**AVIS RELATIF A LA PROTECTION
CONTRE LES EVENTUELS EFFETS NOCIFS ET NUISANCES
PROVOQUES PAR LES RAYONNEMENTS NON IONISANTS
GENERES PAR DES ANTENNES EMETTRICES STATIONNAIRES**

Commune : FONTAINE-L'EVEQUE - Exploitant : PROXIMUS

Référence exploitant : 71PTU_01_A2-3

Rapport n° 1293 / 2023

Figure 1 : Vue en plan des lieux de séjour et des points de contrôle

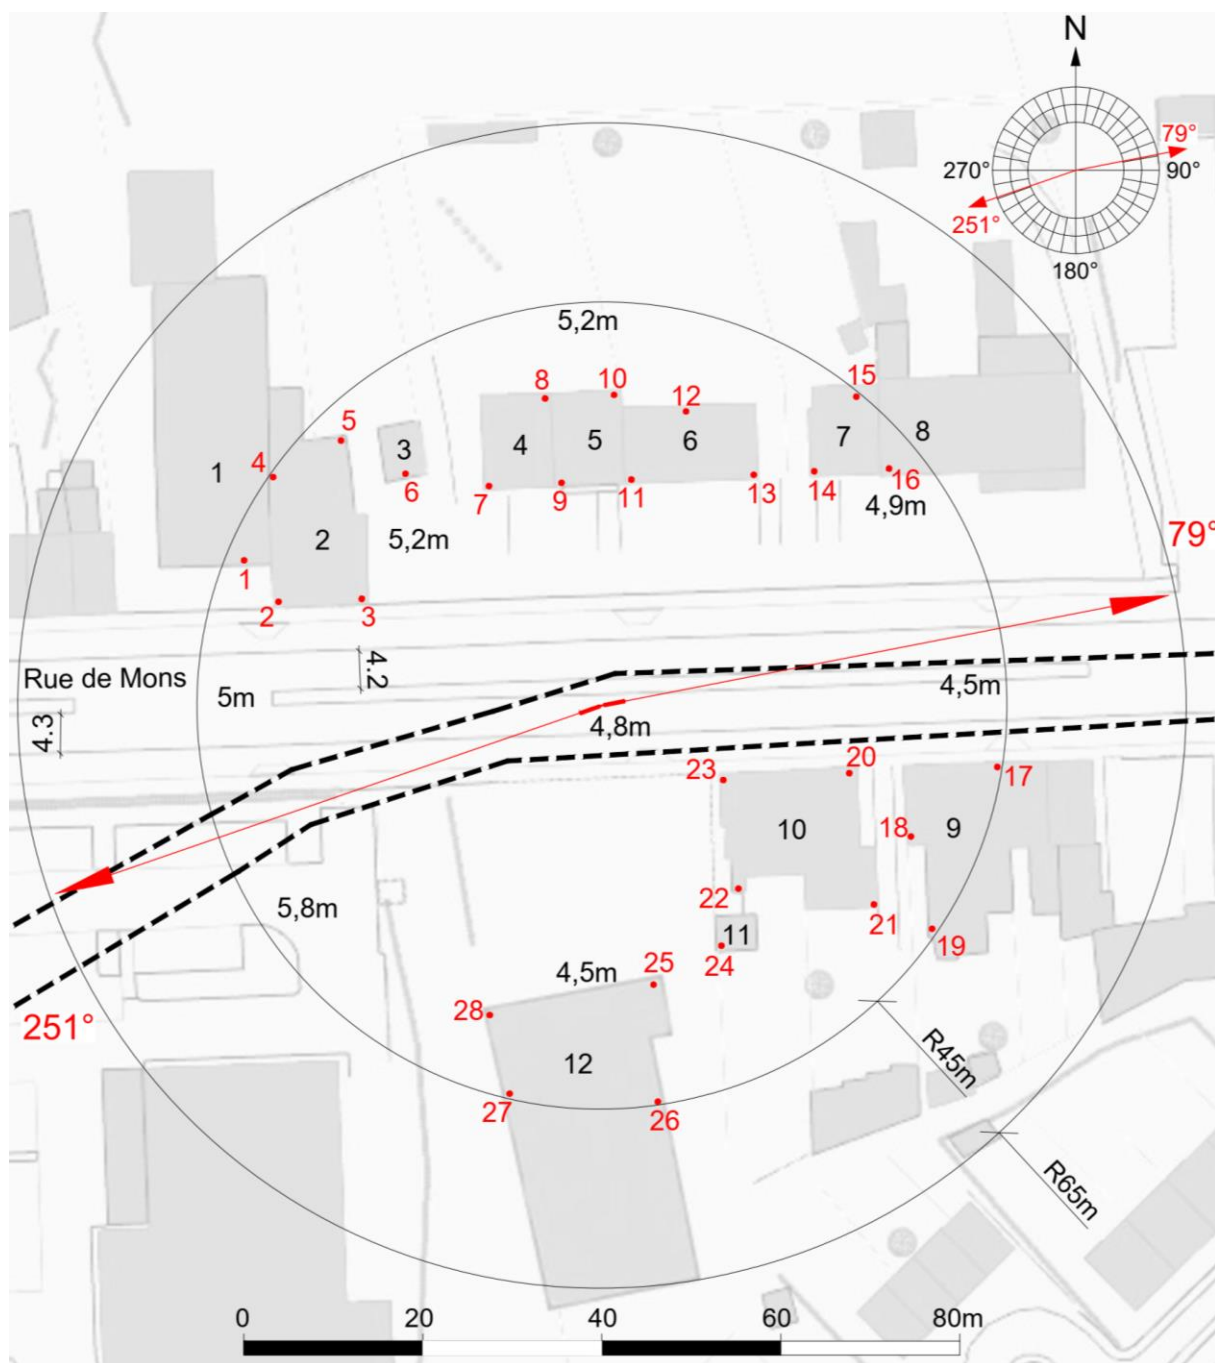
En ce qui concerne les antennes de l'installation mentionnées dans le tableau 1, la distance maximale à laquelle la limite pourrait être atteinte, à l'extérieur, est égale à 28,3 m. S'il n'y a pas de LS à une distance inférieure, les antennes respectent forcément la limite d'immission.

Dans le cas des LS situés à l'intérieur des bâtiments, une atténuation d'obstacle est prise en compte et il en résulte que la distance maximale à laquelle la limite pourrait être atteinte se réduit à 20,0 m.

Les résultats de l'évaluation décrite au paragraphe 4 indiquent que les antennes émettrices stationnaires de l'installation faisant l'objet du présent avis ne produisent pas, dans un lieu de séjour, un rayonnement électromagnétique maximum supérieur aux limites fixées à l'article 4 du décret.
